溫寮溪旁(甲后路至經國路)聯絡道路 新闢工程

(平面道路工區1、堤防道路、平面道路工區2、平面道路工區4)

施工前補充生態檢核初步成果

平面總圖

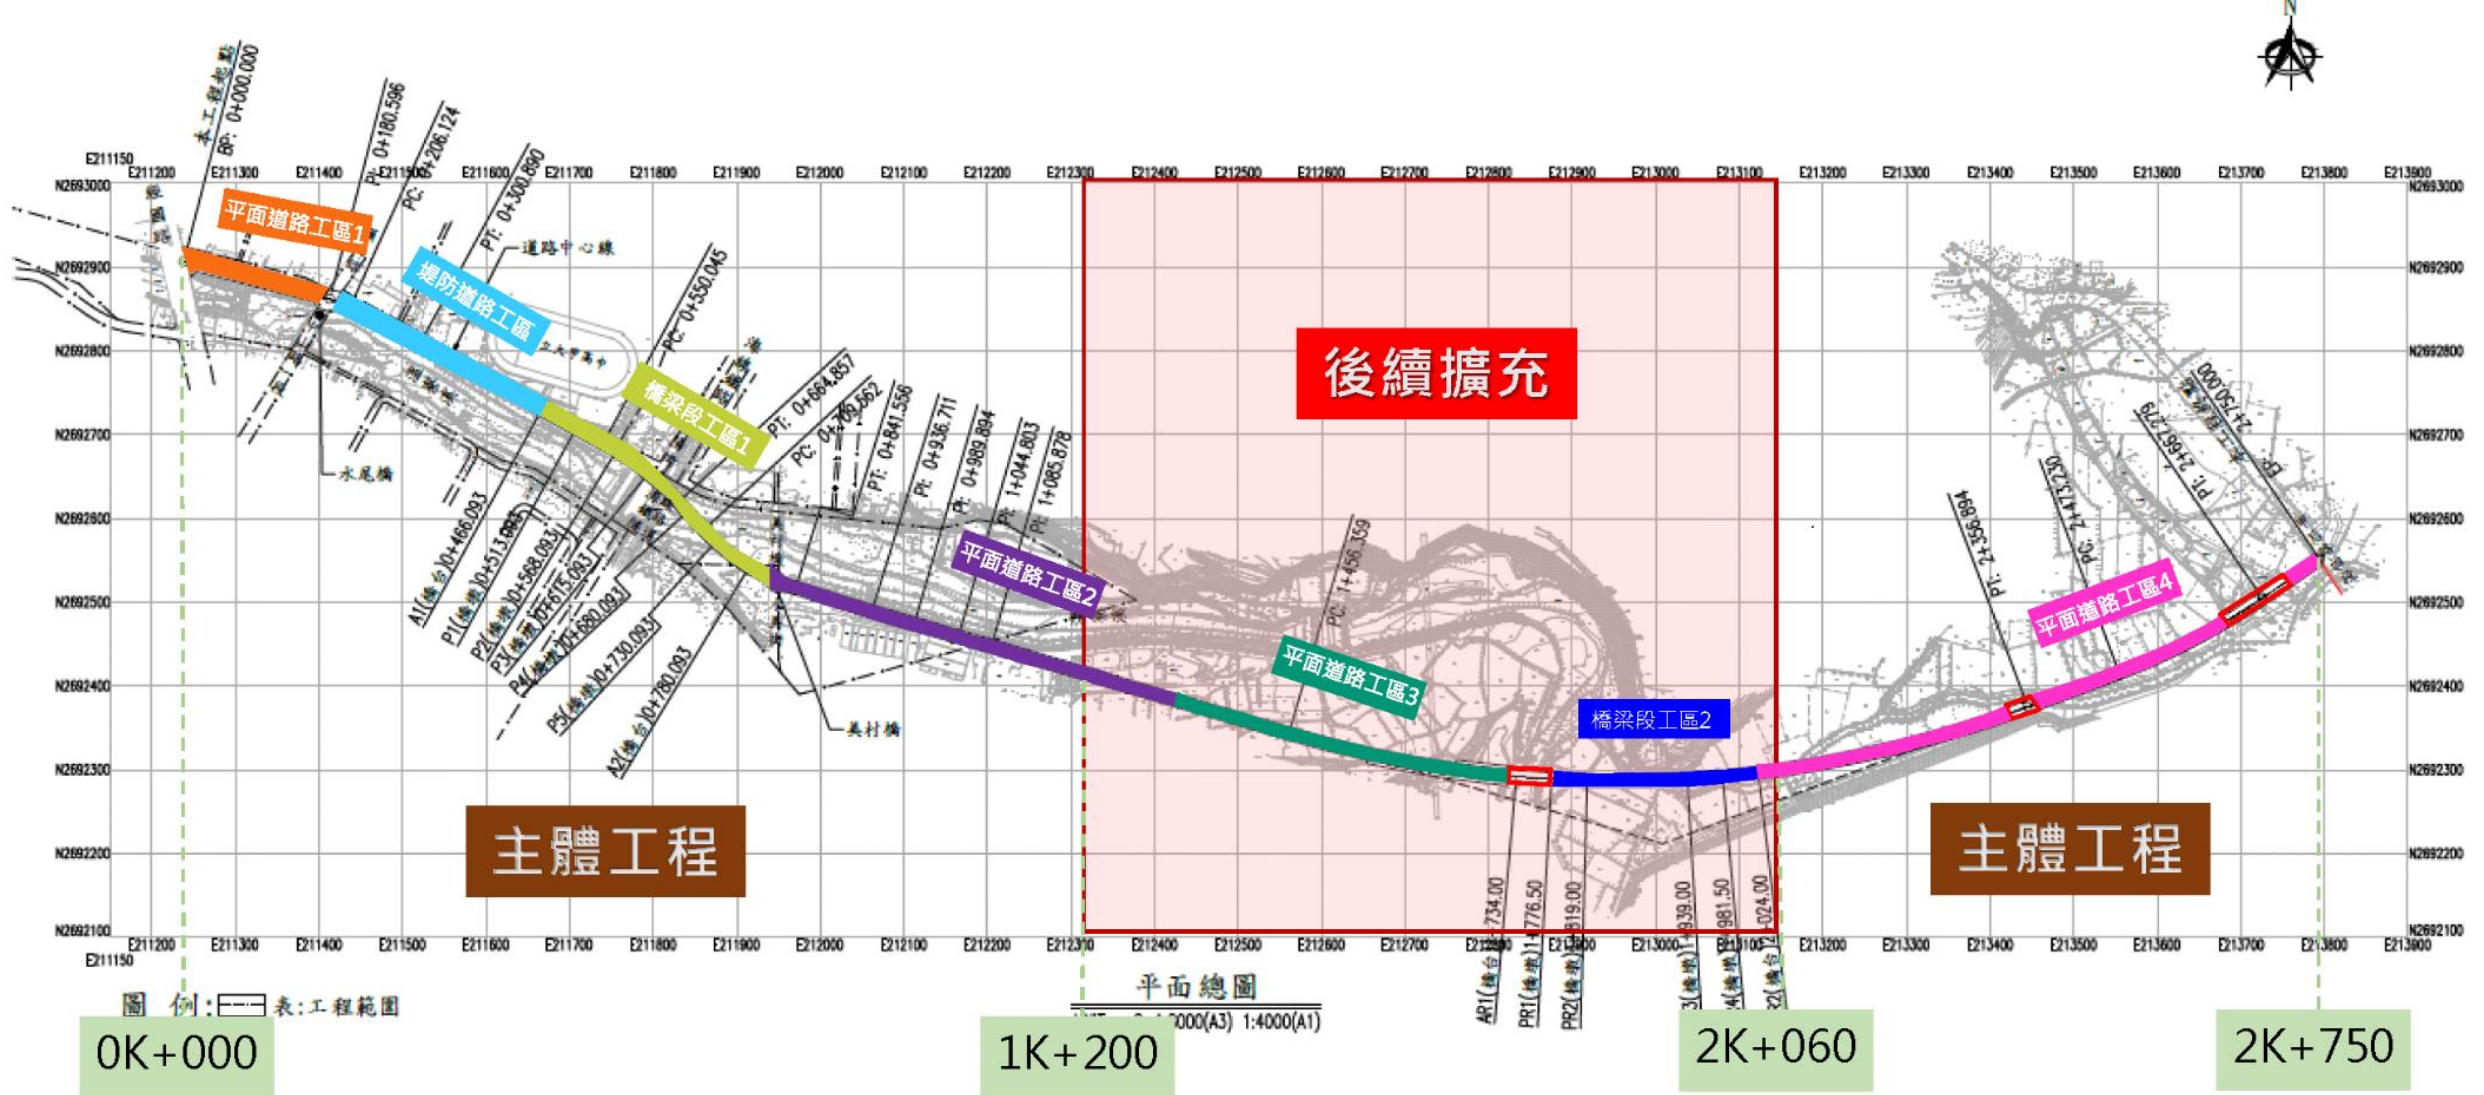
意見	處理方式
<p>路線行經非都市計畫區的範圍，局部仍保有良好生態環境與物種，需依據生態檢核規範應執行生態檢核，提出妥善保育措施，重新檢討路段規劃設計，減輕道路開發對此區域生態衝擊。邀集相關團體討論確認後再行施工</p>	<p>目前已針對現況環境屬人為使用干擾強度較大的平面道路工區1、堤防道路、平面道路工區2與平面道路工區4等四個工區，進行施工前補充之生態檢核作業辦理。並針對各工區所面臨之課題，提出對應的生態友善措施建議。</p>
<p>都市計畫區的路段對生態環境衝擊少，較無爭議性，生態檢核廠商應先執行生態檢核，盡速提出相關保育措施並進行資訊公開，協助施工廠商順利施工</p>	<p>其餘環境較具生態課題之橋樑段工區1、平面道路工區3與橋樑段工區2，因目前之生態調查作業尚未完成將於後續完成局部地區之生態調查資料補充後，再繼續進行施工前補充之生態檢核作業辦理</p>
<p>生態檢核注意事項規範應進行即時的資訊公開</p>	<p>已將目前之生態調查結果公布於專屬網頁與中研院資料寄存所</p>
<p>未來道路交通噪音將影響非都市計畫區生態環境，也影響都市計畫區道路沿線居民生活品質，應設法改善</p>	<p>非都市計畫區部分，將朝設置隔音橋方式進行建議，但此區域為後擴工程段，後續仍須針對調查結果再提出必要的友善措施建議。</p>
<p>針對都市計畫及非都市計畫區噪音防制措施及工區範圍緊鄰校區，請加強對學校噪音防制措施。</p>	<p>都市計畫區路段噪音控制，將與住戶與大甲高中商議是否有需要設置隔音牆，如會勘討論後有設置隔音牆的必要，將會配合增設以降低噪音對住戶產生之危害</p>

意見	處理方式
<p>本案生態調查結果反應於現地施工環境友善策略為何？</p>	<p>目前已針對現況環境屬人為使用干擾強度較大的平面道路工區1、堤防道路、平面道路工區2與平面道路工區4等四個工區，進行施工前補充之生態檢核作業辦理。並針對各工區所面臨之課題，提出對應的生態友善措施建議。</p> <p>其餘環境較具生態課題之橋樑段工區1、平面道路工區3與橋樑段工區2，因目前之生態調查作業尚未完成，將於後續完成局部地區之生態調查資料補充後，再繼續進行施工前補充之生態檢核作業辦理</p> <p>已將目前之生態調查結果公布於專屬網頁與中研院資料寄存所</p>
<p>枯水期施工容易因泥沙進入河川造成濁度升高，對溪流生物會有影響，原有水中生物是否可承受濃度變化需詳細再評估及相關迴避措施需明列。</p>	
<p>生態檢核環境調查方法、調查結果(溪蝦類、草本植物)、調查資料來源補充說明，並資訊公開</p>	
<p>工程會動到生態棲息地明確標示，告知保育物種相關保護策略，確認生態關注區域以及施工範圍(施工便道、施工所需範圍)，確認影響區域，進一步開會討論變更設計、擬出生態保育措施。工法可迴避掉對環境傷害，讓工程如期進行，達到雙贏局面</p>	
<p>工程相關友善項目明確標註位置、關注物體及相關資訊、工法建議具體呈現</p>	
<p>公開資訊再加強，公開資料應讓民眾容易取得</p>	
<p>工區涵蓋都市計畫區與非都市計畫區，開發程度、對環境擾動影響差異及生態關注對象皆不同；實際施工期程也分成不同階段辦理，生態檢核自評表是否也會分區域辦理與執行？</p>	
<p>說明規畫期程，呈現生態檢核與工程之完整輪廓</p>

平面道路工區1

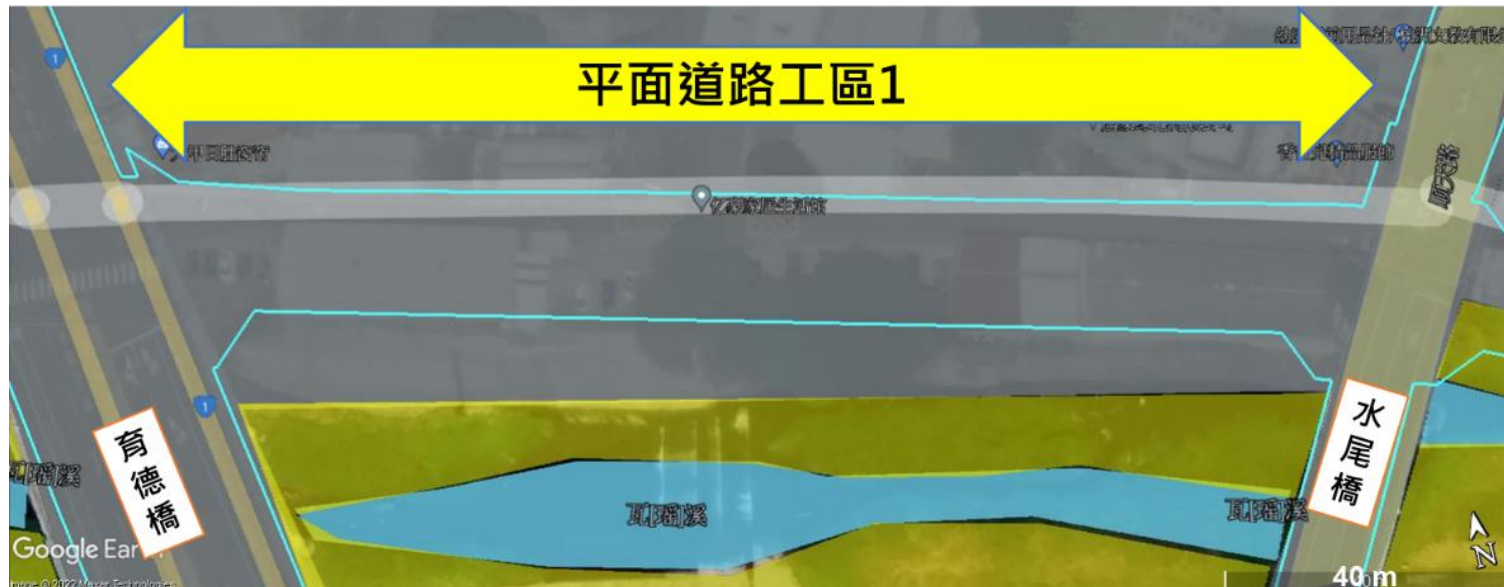
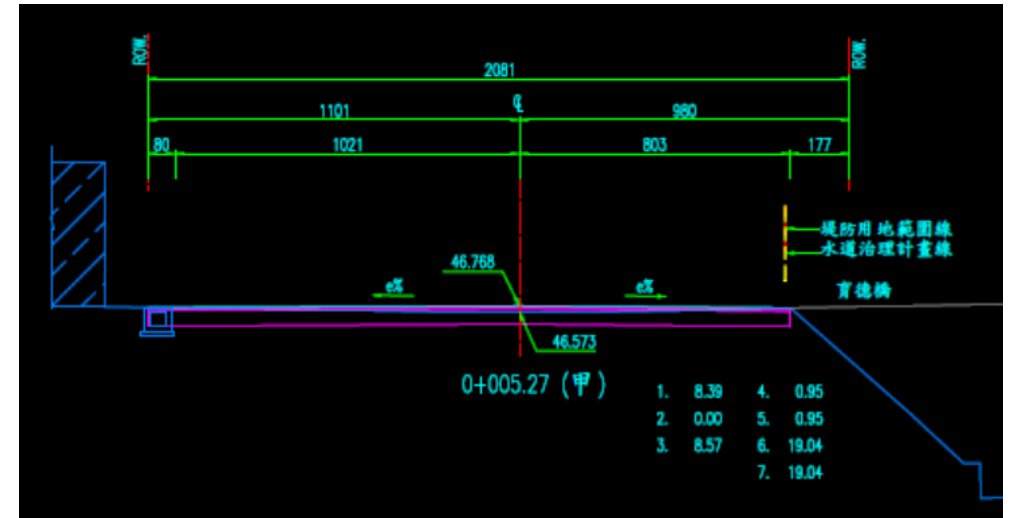
生態議題	工程影響分析
是否阻斷溪流上下游縱向連結性	無涉及水域工程，無阻斷縱向廊道連續性問題。
是否阻斷動物水陸域間橫向通道	既有堤防為混凝土結構，現況橫向廊道連續性不佳。工區範圍無涉及既有堤防改建，無影響或阻斷水陸域間橫向通道問題。
是否影響周圍生態與環境棲地	<ol style="list-style-type: none"> 1. 拓寬範圍內之既有喬木無法原地保留。 2. 施工噪音與揚塵可能對周邊生態與居民造成影響。

1. 本工區既有喬木目前雖已完成初步盤點，但建議所有喬木皆須完成完整的VTA健檢資料建置，以作為後續各既有喬木是否需進行移植，以及移植後的健康度追蹤參考比較依據。
2. 建議需進行移植之喬木評估標準(3項全部符合)如下：
 - (1) 胸徑超過30 cm之喬木。
 - (2) 評估為移樹後存活率高之樹種(非外來種)。
 - (3) 經完整健檢(VTA)後樹況良好之喬木。
1. 移植前需研擬完整移樹計畫，建議盡可能就近移植，避免長途運送造成喬木損傷。
2. 建議由具足夠移樹經驗之移樹廠商協助進行既有喬木之移植工作，以增加喬木移植後的存活率。
3. 移植後的喬木若有死亡，建議應補植相同數量之喬木，補植樹種以林務局建議的106種在地原生種為優先考量。

1. 建議避免於晨昏時段野生動物活動旺盛期間施工，應於8：00至17：00時段施工為宜。
2. 施工區域與周邊自然環境間應設置圍籬，降低野生動物誤入施工區域之機率。
3. 施工車輛運行易產生揚塵，建議針對施工道路進行灑水或其他方式降低揚塵量。

堤防道路段

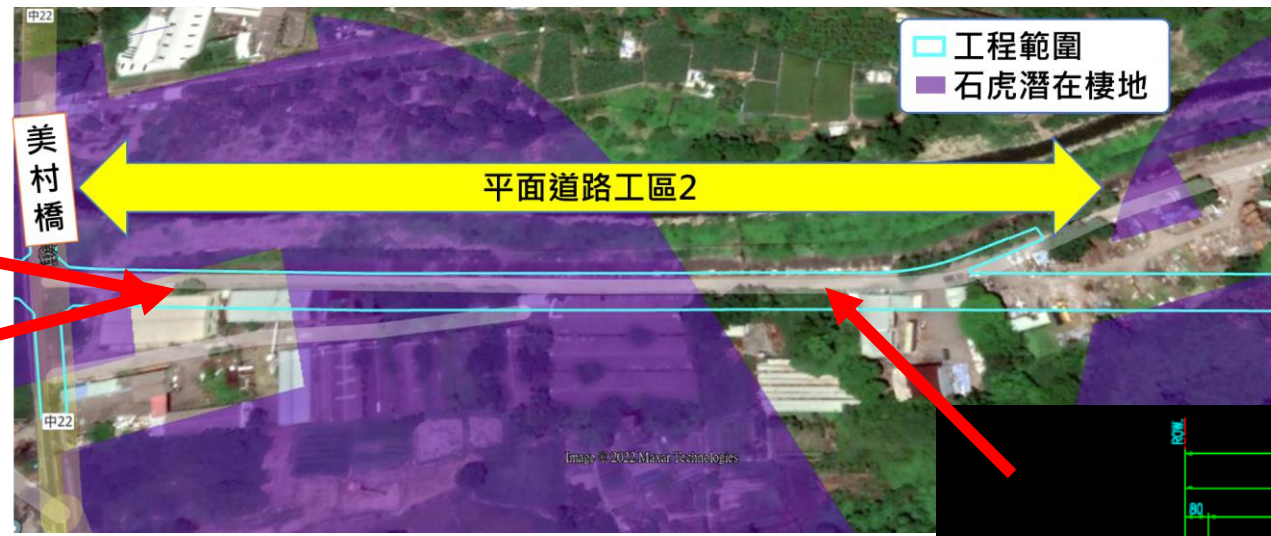
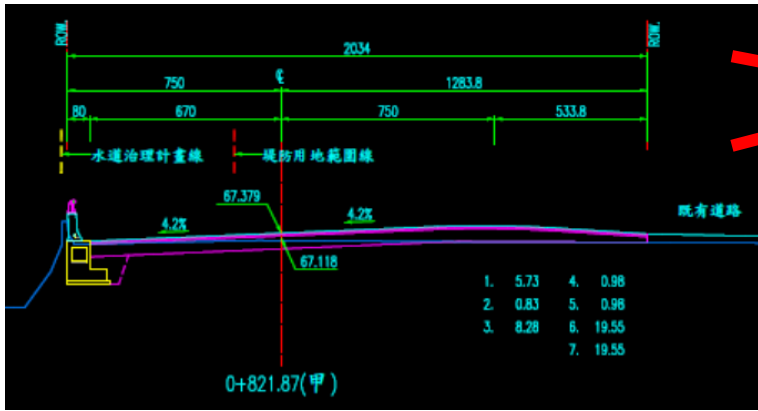
生態議題	工程影響分析
是否阻斷溪流上下游縱向連結性	無涉及水域工程，無阻斷縱向廊道連續性問題。
是否阻斷動物水陸域間橫向通道	工區為既有道路拓寬，橫向廊道連續性本就阻斷於既有道路(道路另一側為大甲高中)。工程並無增加影響或阻斷水陸域間橫向通道的問題。
是否影響周圍既有生態與環境棲地	<ol style="list-style-type: none">1. 拓寬範圍內之既有喬木無法原地保留。2. 拓寬工程影響既有砌石護岸上方與局部落墩處之棲地環境。3. 施工噪音與揚塵可能對周邊生態、居民造成影響。

- 1.本工區既有喬木目前雖已完成初步盤點，但建議所有喬木皆須完成完整的VTA健檢資料建置，以作為後續各既有喬木是否需進行移植，以及移植後的健康度追蹤參考比較依據。
- 2.建議需進行移植之喬木評估標準(3項全部符合)如下：
 - (1) 胸徑超過30 cm之喬木。
 - (2) 評估為移樹後存活率高之樹種(非外來種)。
 - (3) 經完整健檢(VTA)後樹況良好之喬木。
- 3.移植前需研擬完整的移樹計畫，並建議盡可能就近移植，避免長途運送造成喬木損傷。
- 4.建議由具足夠移樹經驗之移樹廠商協助進行既有喬木之移植工作，以增加喬木移植後的存活率。
- 5.移植後的喬木若有死亡，建議應補植相同數量喬木，補植樹種以林務局建議106種在地原生種為優先考量。

工程影響課題	生態友善措施建議
拓寬工程影響既有砌石護岸上方與局部落墩處之棲地環境	<p>生態友善方式：縮小</p> <ol style="list-style-type: none">1.應盡可能縮小落墩處之施工範圍與施工便道範圍，以減少對周邊生態環境之影響。 <p>生態友善方式：減輕</p> <ol style="list-style-type: none">1.施工便道建議應優先使用既有道路或裸露地環境，以干擾最少範圍為原則劃設，避免工程擾動施工邊界外之區域。2.施工區域(含施工便道)應提前擾動，使動物離開該區域後再進行工程施做(含施工便道)。3.建議應於本工區臨水面與自然環境間設置圍籬，降低野生動物誤入施工區域之機率。
施工噪音與揚塵可能對周邊生態與居民(大甲高中)造成影響	<p>生態友善方式：減輕</p> <ol style="list-style-type: none">1.建議避免於晨昏時段野生動物活動旺盛期間施工，應於8：00至17：00時段施工為宜。2.建議可評估施設隔音牆，減少施工過程或完工後噪音對大甲高中師生的影響。3.施工區域與周邊自然環境間應設置圍籬，降低野生動物誤入施工區域之機率。4.施工車輛運行易產生揚塵，建議針對施工道路進行灑水或其他方式降低揚塵量。

平面道路工區2

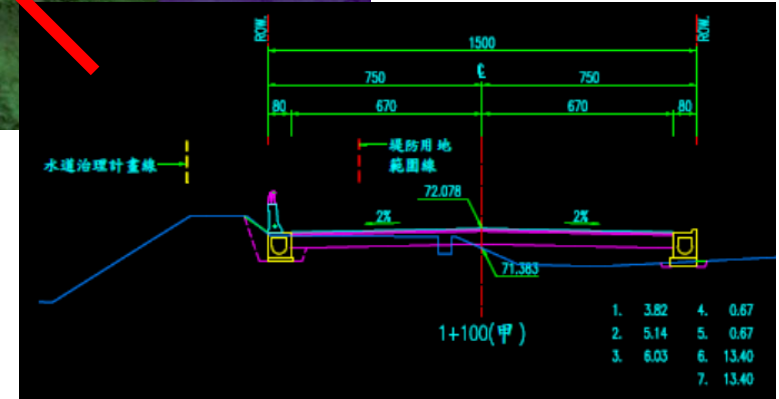
生態議題	工程影響分析
是否阻斷溪流上下游縱向連結性	無涉及水域工程，無阻斷縱向廊道連續性問題。
是否阻斷動物水陸域間橫向通道	既有堤防為混凝土結構，現況橫向廊道連續性不佳。工區範圍無涉及既有堤防改建，無影響或阻斷水陸域間橫向通道問題。
是否影響周圍生態與環境棲地	拓寬範圍內之既有喬木無法原地保留。

1. 本工區既有喬木目前雖已完成初步盤點，但建議所有喬木皆須完成完整的VTA健檢資料建置，以作為後續各既有喬木是否需進行移植，以及移植後的健康度追蹤參考比較依據。
2. 建議需進行移植之喬木評估標準(3項全部符合)如下：
 - (1) 胸徑超過30 cm之喬木。
 - (2) 評估為移樹後存活率高之樹種(非外來種)。
 - (3) 經完整健檢(VTA)後樹況良好之喬木。
1. 移植前需研擬完整的移樹計畫，建議盡可能就近移植，避免長途運送造成喬木損傷。
2. 建議由具足夠移樹經驗之移樹廠商協助進行既有喬木之移植工作，以增加喬木移植後的存活率。
3. 移植後的喬木若有死亡，建議應補植相同數量之喬木，補植樹種以林務局建議的106種在地原生種為優先考量。

1. 建議避免於晨昏時段野生動物活動旺盛期間施工，應於8：00至17：00時段施工為宜。
2. 施工區域與周邊自然環境間應設置圍籬，降低野生動物誤入施工區域之機率。
3. 施工車輛運行易產生揚塵，建議針對施工道路進行灑水或其他方式降低揚塵量。

平面道路工區4

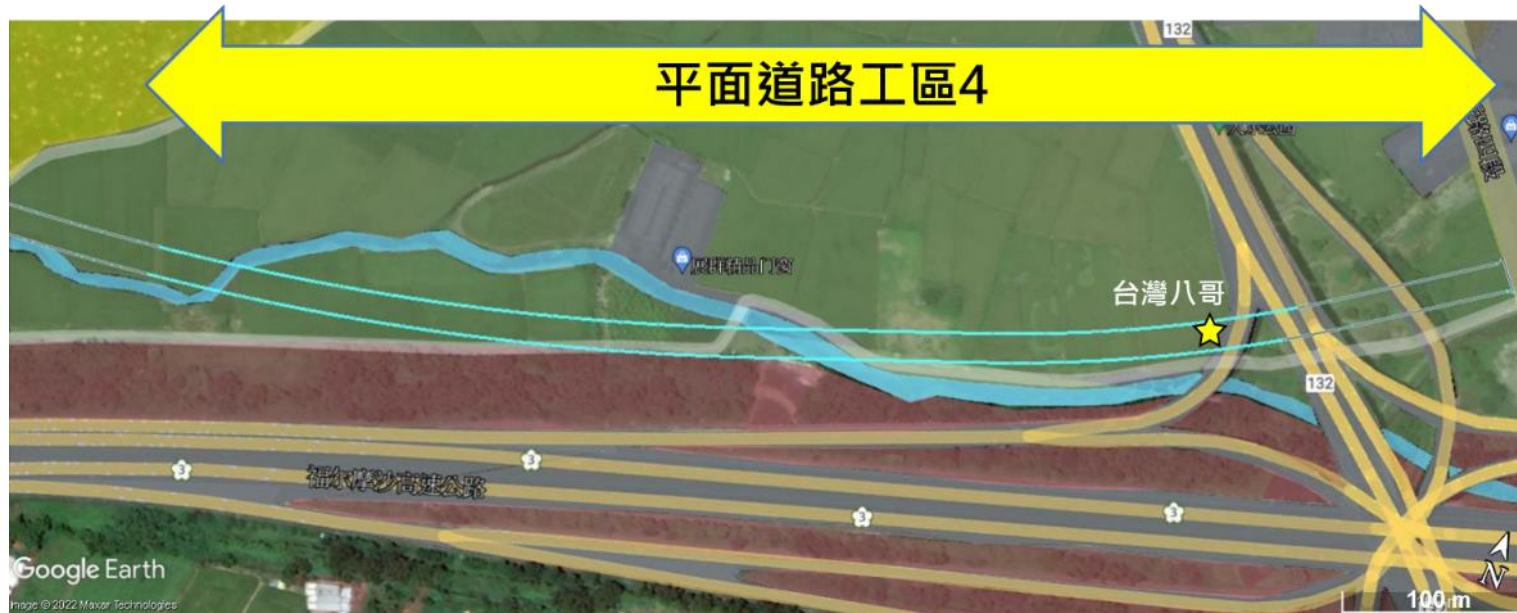
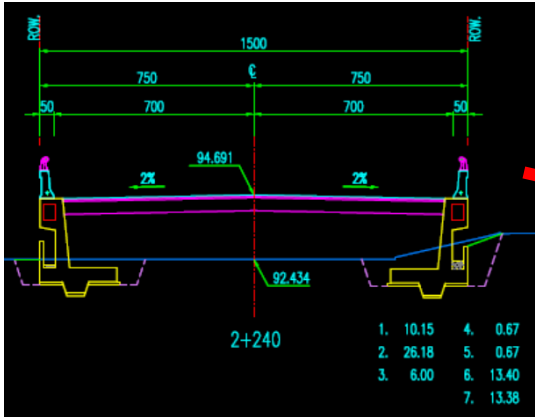
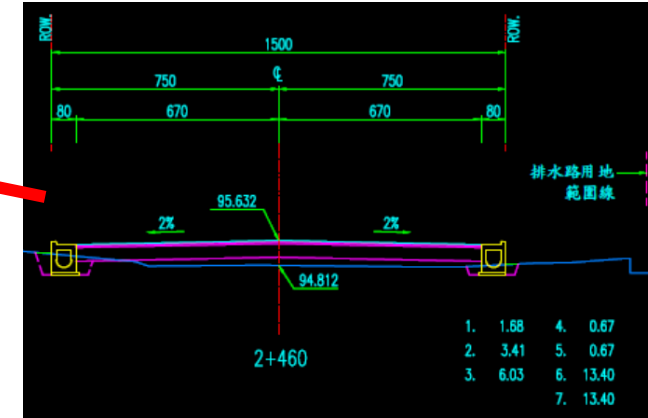
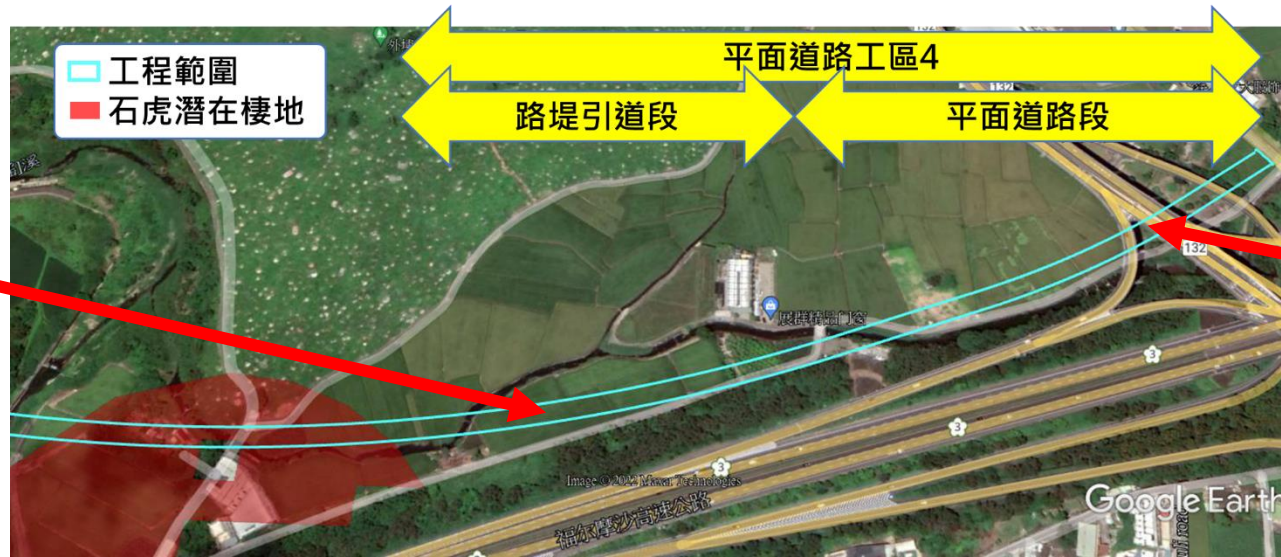
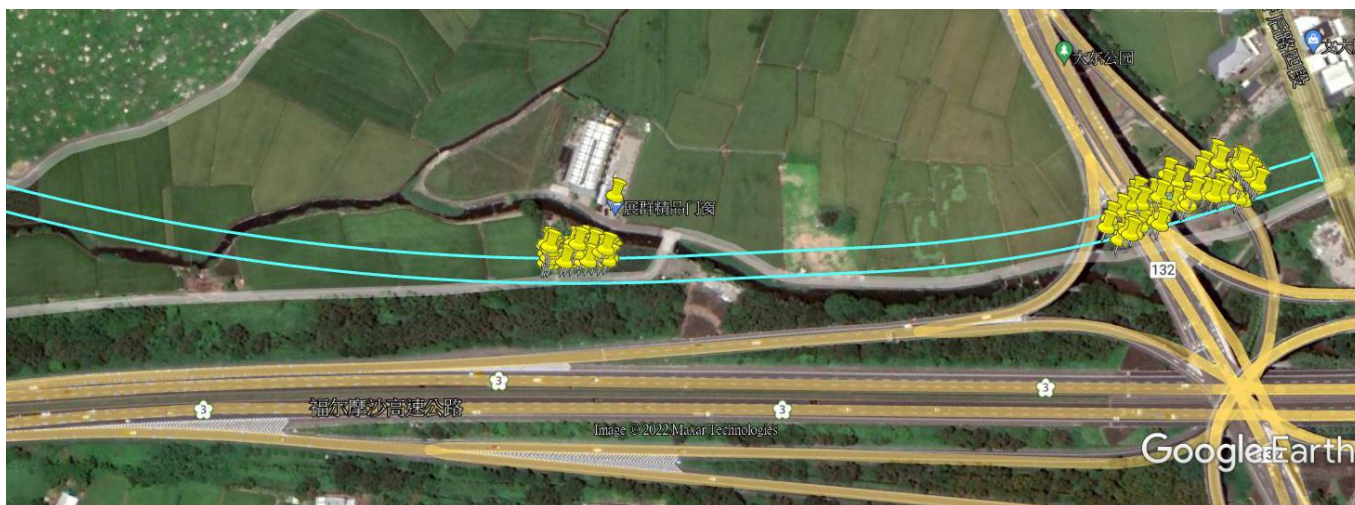
生態議題	工程影響分析
是否阻斷溪流上下游縱向連結性	無涉及水域工程，僅有跨水域工程，無阻斷縱向廊道連續性問題。
是否阻斷動物水陸域間橫向通道	既有護岸為混凝土結構，現況橫向廊道連續性不佳。工程無涉及既有堤防改建，僅有跨水域工程，無影響或阻斷水陸域間橫向通道問題。
是否影響周圍生態與環境棲地	<ol style="list-style-type: none">1.拓寬範圍內之既有喬木無法原地保留。若為人為種植之喬木，可再評估是否具移植價值與必要性。2.跨水域工程施工過程若產生渾水排入渠道，會對水域環境造成影響。3.路堤引道段為新設道路，可能影響原有農地間之生態棲地的連續性。4.施工噪音與揚塵可能對周邊生態造成影響。

工程影響課題	生態友善措施建議
拓寬範圍內之既有喬木無法原地保留	<p>生態友善方式：補償</p> <ol style="list-style-type: none">1. 本工區既有喬木目前雖已完成初步盤點，但建議所有喬木皆須完成完整的VTA健檢資料建置，以作為後續各既有喬木是否需進行移植，以及移植後的健康度追蹤參考比較依據。2. 建議需進行移植之喬木評估標準(3項全部符合)如下：<ol style="list-style-type: none">(1) 胸徑超過30 cm之喬木。(2) 評估為移樹後存活率高之樹種(非外來種)。(3) 經完整健檢(VTA)後樹況良好之喬木。<p>※若為人為種植之喬木，可再評估是否具移植價值與必要性。</p>3. 移植前需研擬完整的移樹計畫，並建議盡可能就近移植，避免長途運送造成喬木損傷。4. 建議由具足夠移樹經驗之移樹廠商協助進行既有喬木之移植工作，以增加喬木移植後的存活率。5. 移植後的喬木若有死亡，建議應補植相同數量之喬木，補植樹種以林務局建議的106種在地原生種為優先考量。
跨水域工程施工過程若產生渾水排入渠道，會對水域環境造成影響	<p>生態友善方式：減輕</p> <ol style="list-style-type: none">1. 施工過程若有產生渾水，不可將產生之渾水直接排入河川。需設置沉沙池或其他臨時性淨水設施，將產生之渾水進行泥砂沉澱，使濁度降低後，再將水抽排至河川，減少對水質與生態的影響。

工程影響課題	生態友善措施建議
路堤引道段為新設道路，可能影響原有農地間之生態棲地的連續性	<p>生態友善方式：迴避</p> <ol style="list-style-type: none">1. 新建道路跨越之既有水路或溝渠，皆應維持既有水路通道之暢通與生態廊道連續性，不可阻斷。 <p>生態友善方式：減輕</p> <ol style="list-style-type: none">1. 建議施工期間於施工區域下方設置臨時生態廊道，以減輕施工期間對工區兩側棲地連續性之影響。 <p>生態友善方式：補償</p> <ol style="list-style-type: none">1. 由於新設道路段(路堤引道段)可能影響原有農地間之生態棲地的連續性，建議於新設道路段應每間隔50~100m設置一橫向的生態廊道(陸域)，以維持被新設道路阻斷之橫向廊道連續性。2. 於施工期間所設置之生態廊道，可於施工後保留作為永久性之生態廊道。
施工噪音與揚塵可能對周邊生態與居民造成影響	<p>生態友善方式：減輕</p> <ol style="list-style-type: none">1. 施工期間嚴格禁止施工人員驚嚇、捕捉或傷害野生動物。2. 如於工區內發現野生動物出沒(尤其是保育類八哥)，該區域暫時停止施作，動物遠離後再繼續施作。3. 建議避免於晨昏時段野生動物活動旺盛期間施工，應於8:00至17:00時段施工為宜。4. 建議可評估施設隔音牆，減少施工過程或完工後噪音對周遭環境的影響。5. 施工區域與周邊自然環境間應設置圍籬，降低野生動物誤入施工區域之機率。6. 施工車輛運行易產生揚塵，建議針對施工道路進行灑水或其他方式降低揚塵量。7. 此區段工區環境相對天然，施工期間應將民生及工程廢棄物集中並每日帶離現場，避免吸引流浪犬貓於工區附近駐留，對在地野生動物造成壓力。
